○都市計画道路（桑園・発寒通）の変更

3・4・19 桑園・発寒通

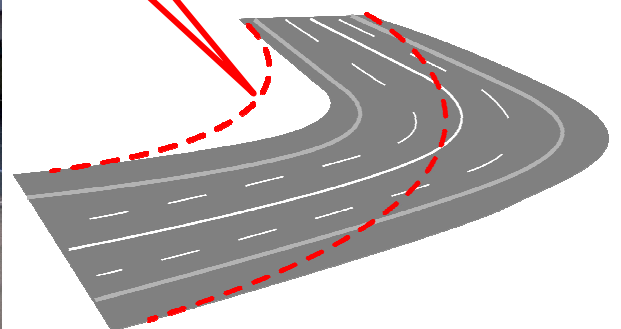
○一部区域の変更（都市計画上必要な車線数および幅員が確保されているものの、道路の線形が異なる区間について、現況道路線形への変更を行う）

○車線数の決定（4車線）

カーブを緩やかにする計画（点線）を見直し、都市計画道路の線形を現況道路線形に合わせます

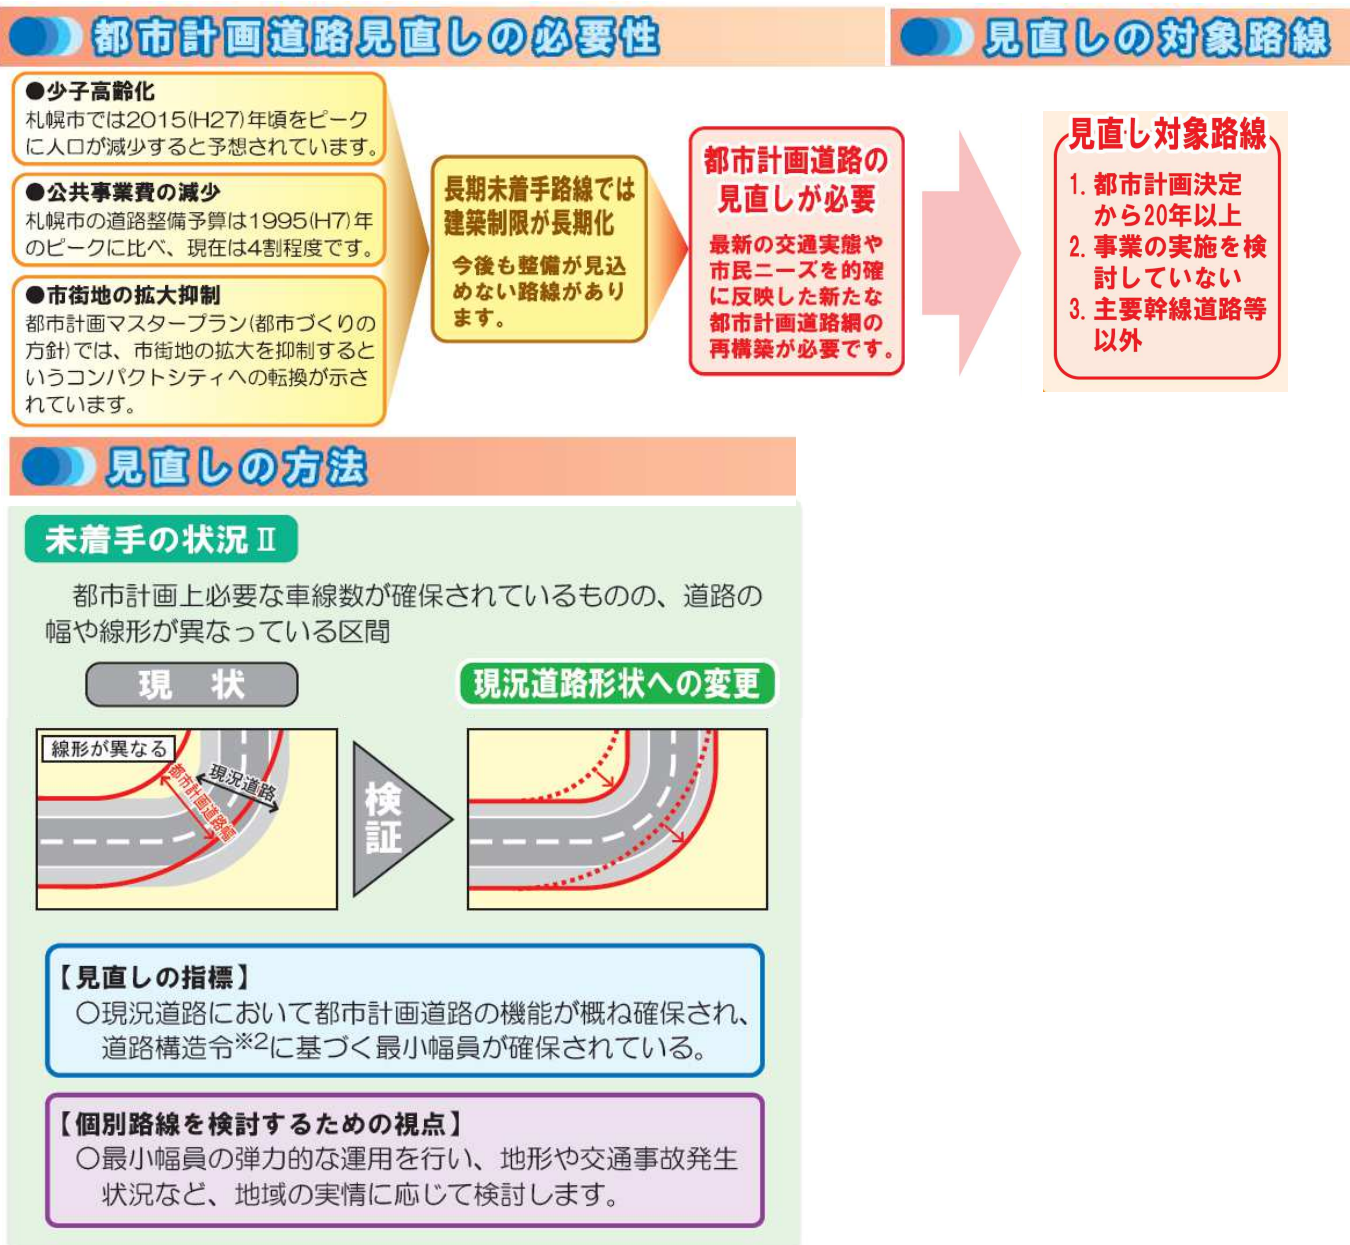
3・4・19 桑園・発寒通のうち、表面図中赤色の区間は、道路を拡幅しカーブを緩やかにする都市計画が昭和 32 年 4 月に決定されているが、沿道状況などから、今日まで未整備の状況である。

このことから、「札幌市都市計画道路の見直し方針」に基づき検討を行ったところ、現在の道路区域内で都市計画に必要な車線数および幅員が確保されており、道路構造令の基準に基づく線形の確保が可能であることから、都市計画道路の線形を現在の道路線形に合わせて変更を行う。当該区間については、道路の拡幅をせず、現在の道路区域内で改良工事を実施する予定である。
